RESOLUCIÓN No.

POR MEDIO DE LA CUAL SE ADOPTAN UNAS DETERMINACIONES

4. Que funcionarios de la Corporación, procedieron a evaluar la información allegada mediante el radicado antes mencionado generándose el Informe Técnico con radicado **IT-00321** del 24 de enero del año en curso, dentro del cual se formularon las siguientes observaciones y conclusiones:

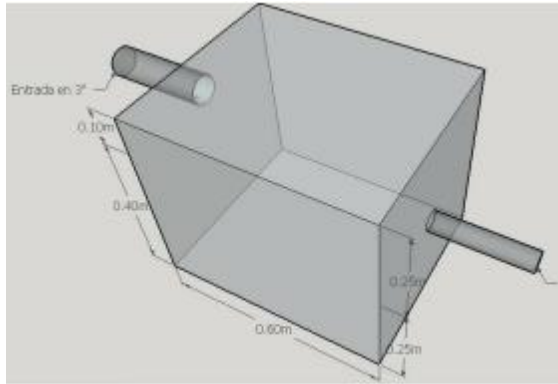
- Se allegan cuatro documentos técnicos, denominados “Diseño estructura de disipación”, “Plano estructura descarga y disipación Colegio Theodoro Hertz”, “Diseño obra descarga Theodoro H.” y “Plano Topo Colegio Theodoro general”.
- El Plano Topo Colegio Theodoro general, muestra las coordenadas de ambas estructuras, de descarga y disipación.

- La obra de descarga consiste en una caja ubicada sobre el lateral de la fuente, con las siguientes dimensiones: longitud 0.6 m, ancho 0.5 m, y altura de 0.5 m. Además, se instalará una extensión de manera que la descarga de la tubería.

- Se evacuará a un caudal de 0.43 L/s, por lo tanto, se propone que la tubería que lleve las aguas residuales hasta la estructura de descarga y posteriormente hacia la fuente será de 2", un diámetro que a continuación se verificará que cuente con la capacidad necesaria para transportar el caudal de descarga.

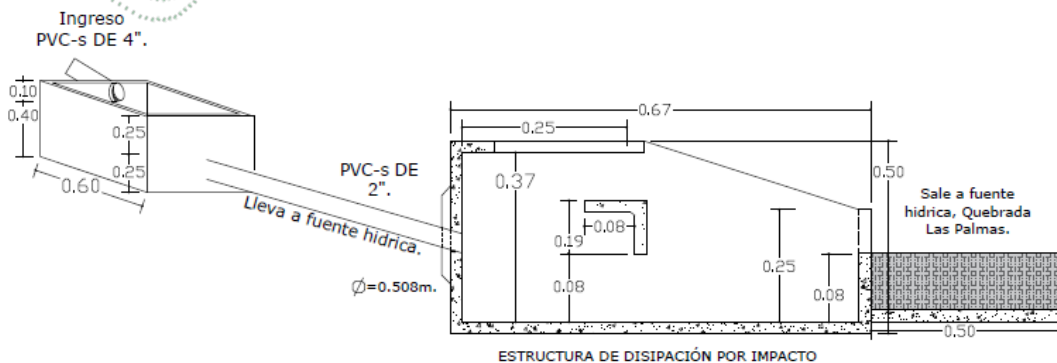
Obra N°:			1	Tipo de la Obra:		Estructura de Descarga			
Nombre de la Fuente:			Quebrada Las Palmas			Duración de la Obra:		Permanente	
								Duración permiso de vertimientos	
Coordenadas						Altura(m):		0.50	
LONGITUD (W) - X			LATITUD (N) Y			Z	Ancho(m):		0.50
-75	31	16.6 7	6	8	18.6 2	Longitud(m):		0.60	
						Diámetro (m)		0.0508	
						Pendiente longitudinal (%)		1.0	
						Profundidad de Socavación(m):		N.R	
						Capacidad(m3/seg):		1.22	
						Cota Lámina de agua de la fuente de Tr= 100 años (m)		N.R	
						Cota de punto más baja de la obra (m)		N.R	
Observaciones:			El usuario no allegó el cálculo de socavación, ni las cotas de las láminas de agua para Tr=100años ni la cota del punto más bajo de la obra.

- En el documento Diseño estructura de disipación, se propone una estructura de descarga por impacto de la cual se da detalle en el plano de instalación, a su vez dicha estructura cumple con los cálculos de diseño que se detallan a continuación:

- Es viable dar por cumplido el requerimiento establecido en el Artículo Primero del Auto AU-04539-2022 del 24 de noviembre del 2022, toda vez que se allegan memorias de cálculo y un esquema de la estructura planteada en el escrito con radicado número CE-20201-2022 del 15 de diciembre del 2022 ...”
